PROGETTO: "Discarica per rifiuti non pericolosi monodedicata per materiali da costruzione contenenti cemento-amianto"

OGGETTO: CONSIDERAZIONI TECNICHE alle modifiche ed integrazioni progettuali

Estratto tavola 1c "Sovrapposizione del progetto al PRGC vigente" - Rev. N. 03 Febbraio 2021

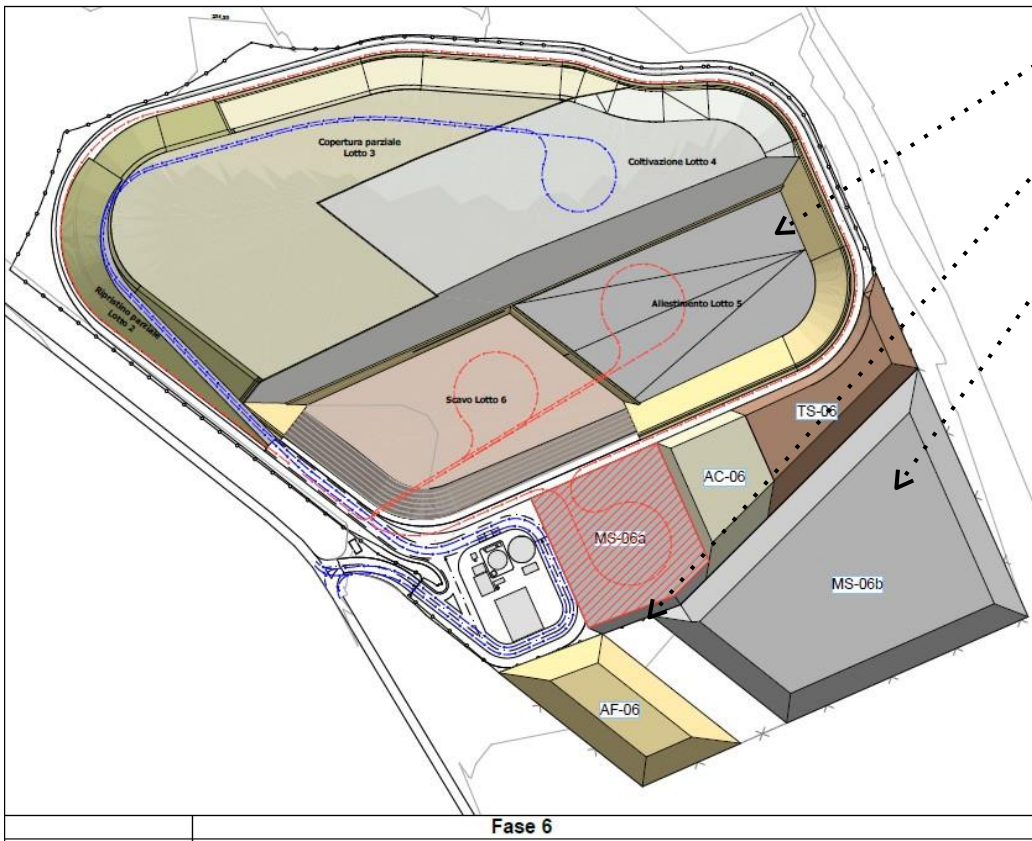
Non risulta chiara la **motivazione** per la quale il deposito intermedio non sia parte integrante dell'opera in progetto e pertanto interna al perimetro dell'impianto **essendo in diretta connessione con il medesimo e non essendo previsto alcun trasporto del materiale su rete viaria**.

in cui è possibile osservare che la separazione tra l'impianto in progetto ed il sito di deposito intermedio è legata all'installazione di una semplice recinzione che compartimenta i due settori.

Estratto Tavola 15 "Planimetria predisposizione aree di cantiere fase 0" - Rev. N. 02 Febbraio 2021

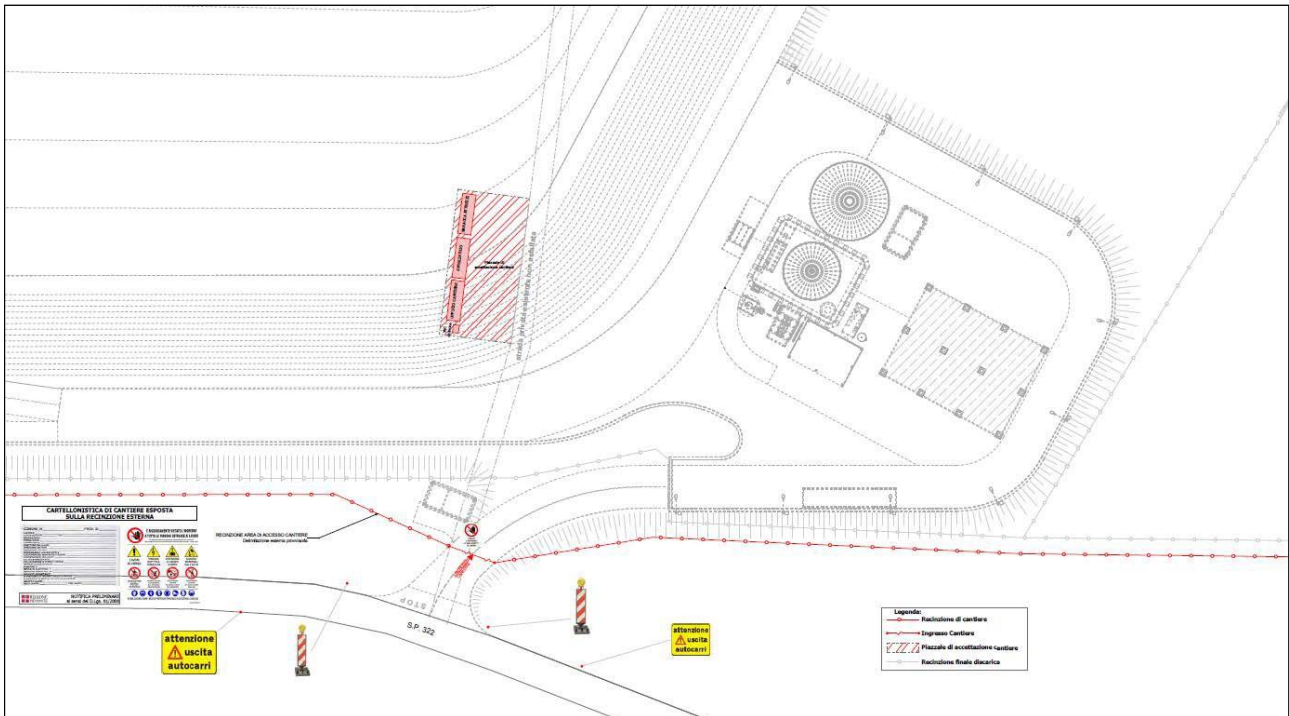
Dall'osservazione della "Planimetria predisposizione aree di cantiere fase 0" - Rev. N. 02 Febbraio 2021 emerge che la recinzione di cantiere risulta comprendere anche la porzione oltre all'area servizi dove dovrebbe essere collocato il sito di deposito intermedio esterno al perimetro dell'impianto in progetto.

Pertanto alla luce di quanto osservato emerge che il *sito di deposito intermedio esterno al perimetro dell'impianto* in progetto risulta:

1. essere adiacente, ossia a ridosso dell'area di discarica e relative pertinenze dalla quale risulta essere separata tramite semplice recinzione
2. avere analoghe caratteristiche geologiche rispetto dell'area al sito di produzione delle TRS (considerazione avvalorata da quanto riportato al cap. 5 "COMPATIBILITA' FRA IL SITO DI PRODUZIONE ED IL SITO DI DEPOSITO INTERMEDIO" del "Piano di utilizzo in sito delle terre e rocce da scavo escluse dalla disciplina dei rifiuti" Rel. 6 - Rev. N. 05 Febbraio 2021:
(...) *Come si ricava dagli esiti delle indagini descritti Capitolo 3 e 4 del presente documento, si ritiene che le condizioni sopra indicate siano rispettate:*
 - *il sito di deposito intermedio presenta infatti caratteristiche litostratigrafiche e ambientali del tutto confrontabili con quelle del sito di produzione;*
(...)
3. ricadere all'interno del medesimo cantiere.
